Oggetto: **[ID_VIP: 9222] SANT'AGATA DI PUGLIA (FG) – ACCADIA (FG):** Progetto di ammodernamento complessivo (“repowering”), relativo all'impianto eolico esistente denominato “Parco eolico Sant'Agata” della potenza complessiva di 72 MW, con smantellamento degli attuali 36 aerogeneratori e sostituzione in riduzione degli stessi con l'installazione di 17 nuovi aerogeneratori, della potenza unitaria di 6,8 MW, per una potenza totale di impianto pari a 115,6 MW, da realizzarsi nel Comune di Sant'Agata di Puglia (FG), con opere di connessione alla RTN ricadenti anche nel Comune di Accadia (FG).

Proponente: Società Fri-El S. Agata S.r.l.

Parere tecnico istruttorio della Soprintendenza speciale per il PNRR

Componenti geomorfologiche

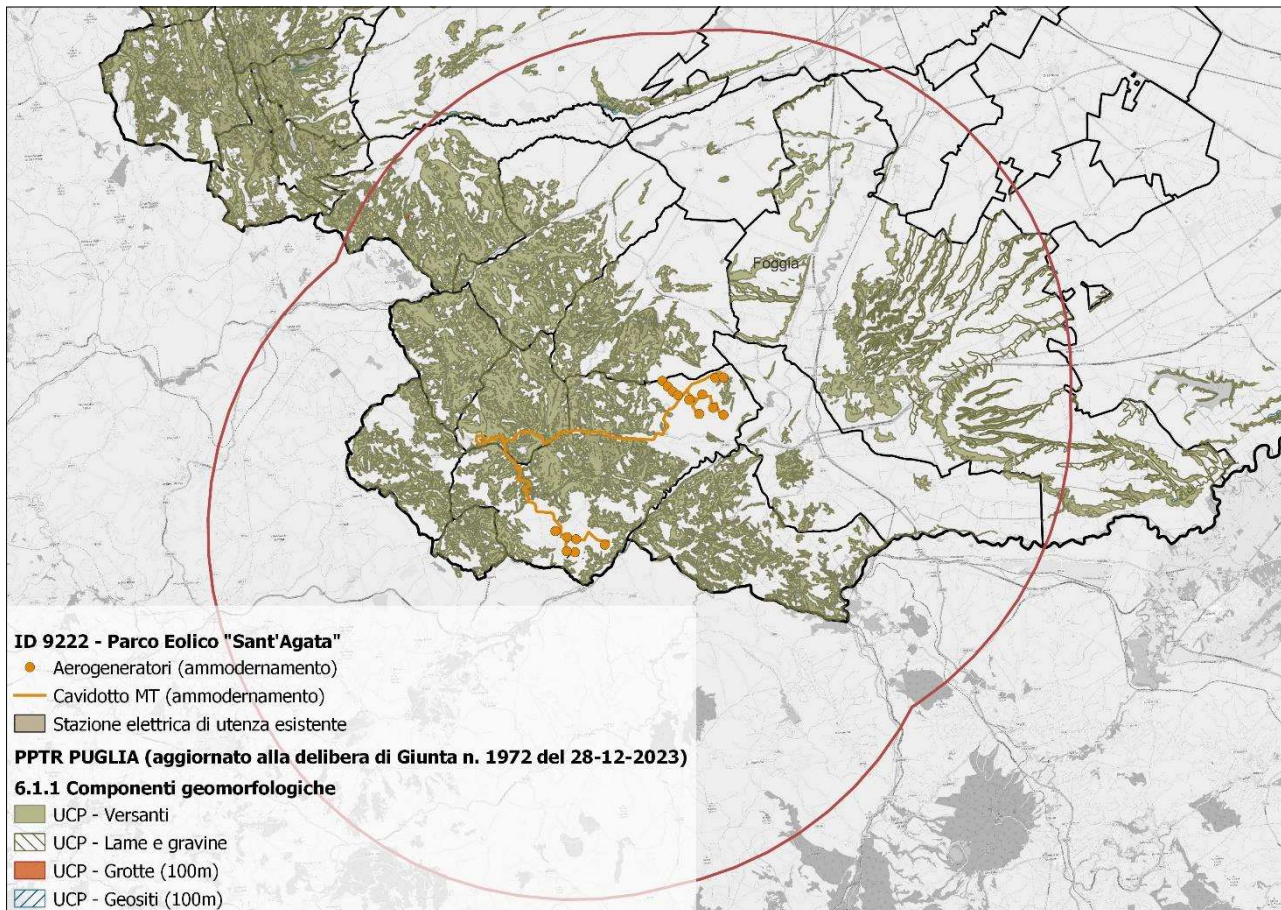
- UCP *Versanti*, **interferenza diretta con il cavidotto di connessione alla RTN**
- UCP *Geositi*, **a circa 5,0 km da WTG SGP1 NEW**

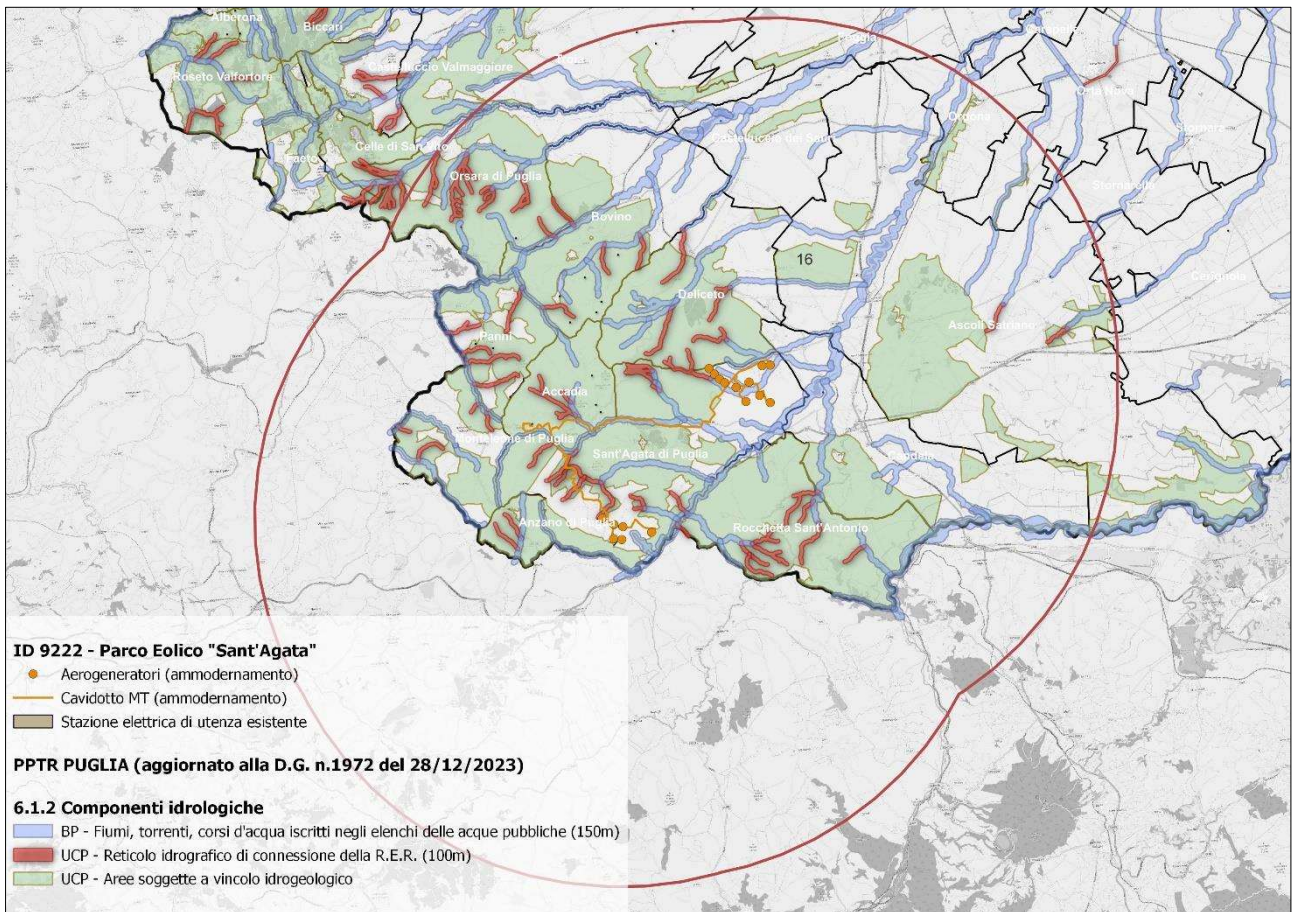
Si rappresenta che, così come indicato nella cartografia di seguito riportata, solo parte del cavidotto dell'impianto in esame presenta **interferenza diretta** con i seguenti Beni Paesaggistici, appartenenti alla sopracitata categoria, tutelati ai sensi dell'art.142, comma 1, lett. c) del decreto legislativo 22 gennaio 2004, n. 42:

- Fosso Tufara;
- Vallone Tre Fontane e Acquatorta;
- Torrente Frugno e Canale Marotta;

Elaborazione cartografica GIS a cura della SS PNRR (*buffer* di 20 km)

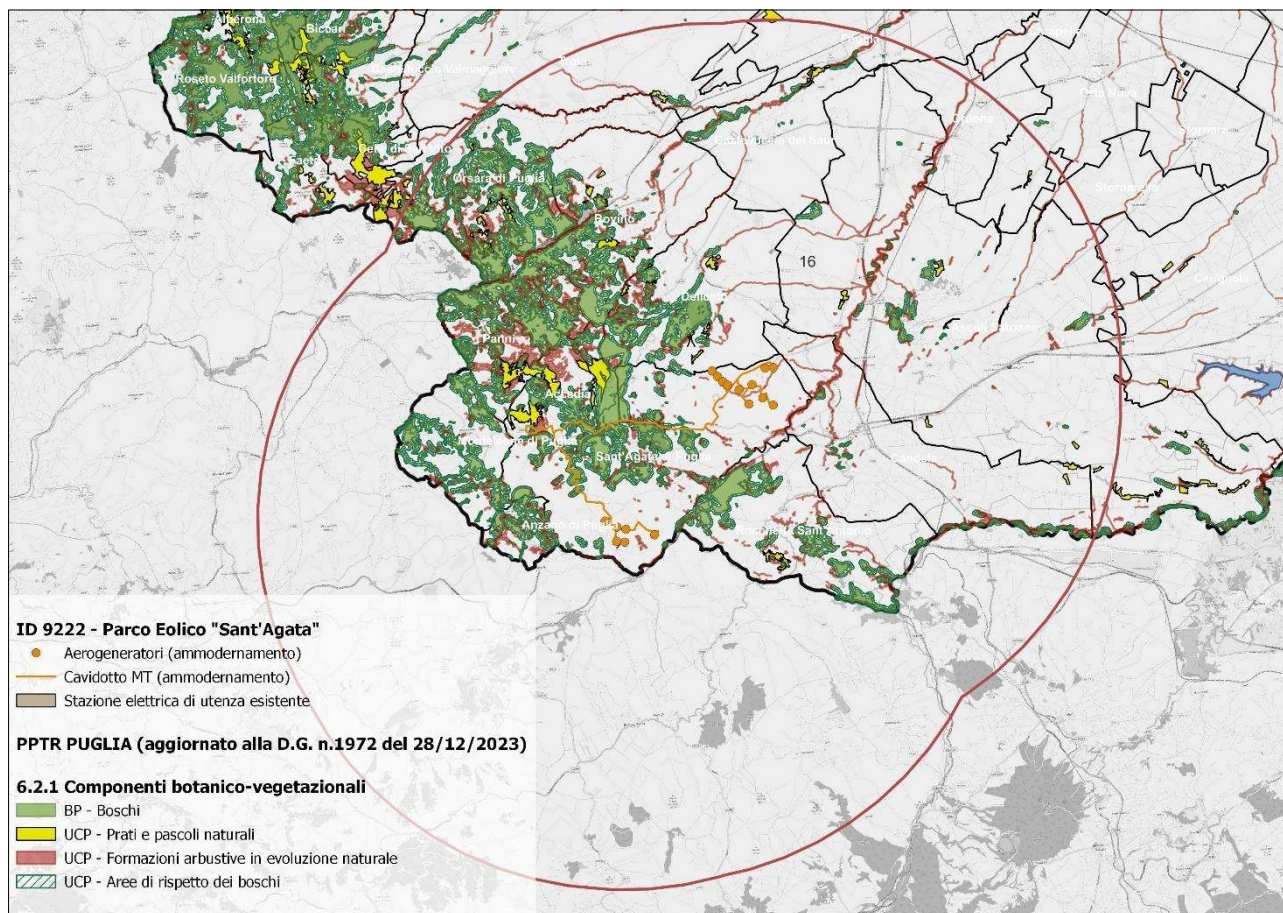
Si segnala che, così come riscontrabile dalla cartografia di seguito riportata, parte del cavidotto di connessione alla RTN dell'impianto in esame presenta **interferenza diretta** con i seguenti Ulteriori Contesti Paesaggistici, appartenenti alle sopraccitate componenti:

- Vallone del Salice;
- Vallone presso Masseria Ruggero;
- Vallone presso Sorgente del Porcaro;
- Vallone presso C. Marinacci;
- Vallone loc. Pian d'Olivola;

Elaborazione cartografica GIS a cura della SS PNRR (*buffer* di 20 km)

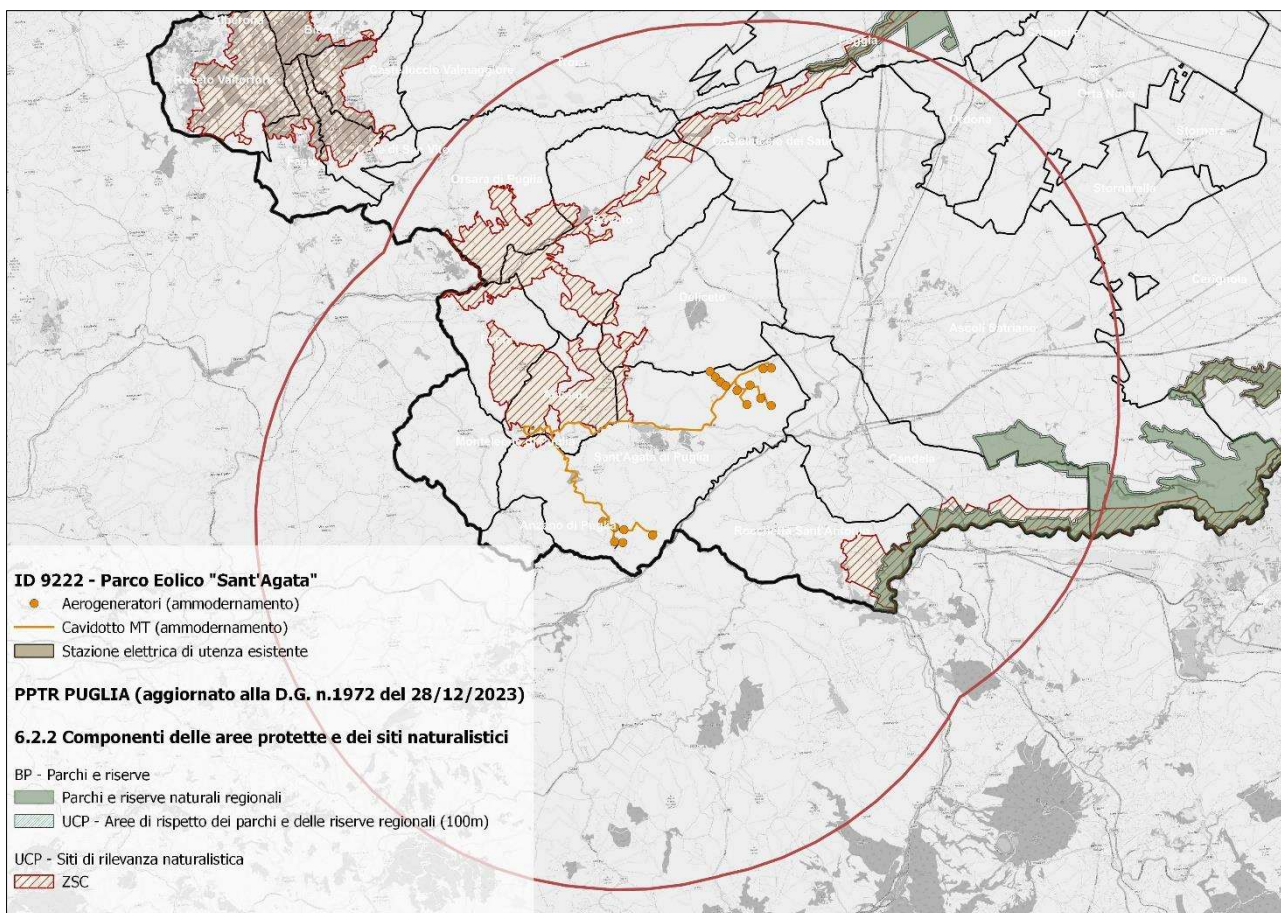
- BP *Boschi*, **distanza molto ridotta con il cavidotto di connessione alla RTN**
- UCP *Prati e pascoli naturali*, **interferenza diretta con il cavidotto**
- UCP *Formazioni arbustive in evoluzione naturale*, **distanza molto ridotta con il cavidotto di connessione alla RTN**

- UCP *Aree di rispetto dei boschi*, **interferenza diretta con il cavidotto**

Punto di ripresa n.1 - “Accadia-Deliceto” - Sito di Importanza Comunitaria

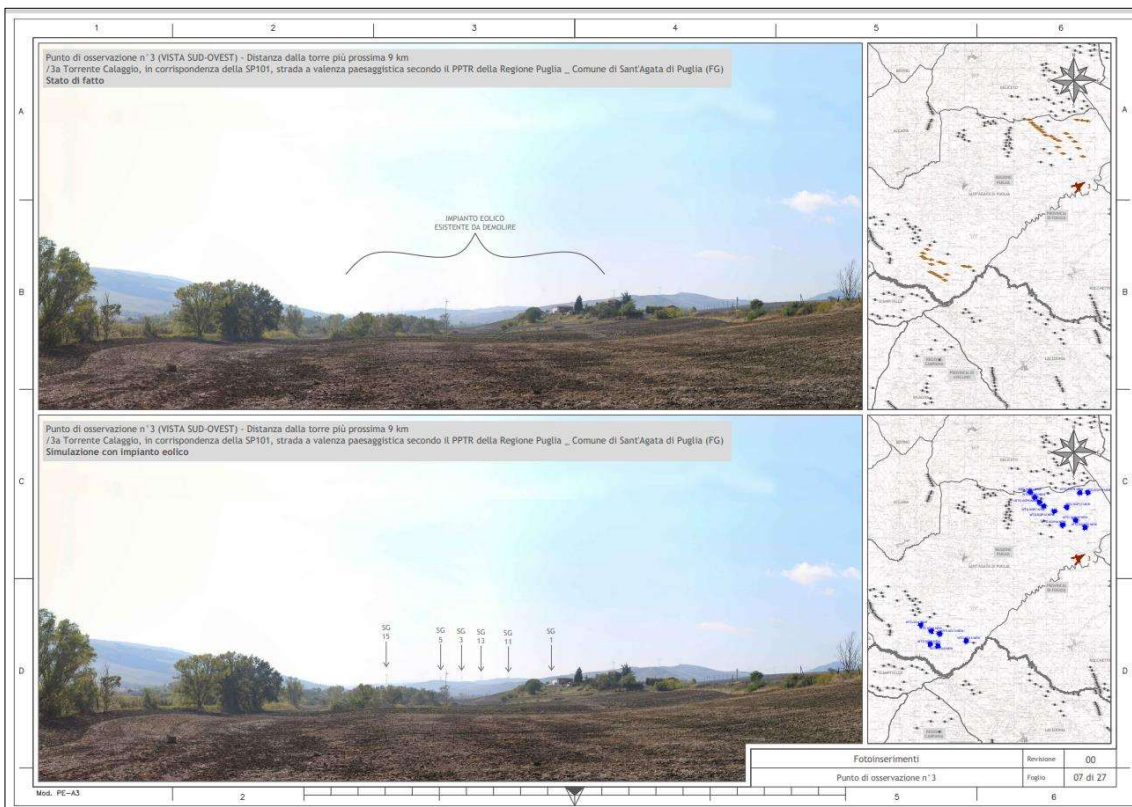
- e) le fotosimulazioni che propongono punti di vista aerei, riportate all'interno della *Relazione Paesaggistica*, tengono conto esclusivamente delle condizioni manifestate dal sito di intervento e dal territorio di appartenenza prima dell'ammodernamento del parco eolico in valutazione, non consentendo di valutare, in maniera adeguata, gli impatti sul paesaggio conseguenti alla sostituzione degli aerogeneratori ad esso appartenenti;

Al netto di quanto evidenziato, vengono di seguito riportate talune delle fotosimulazioni sopra contestate.
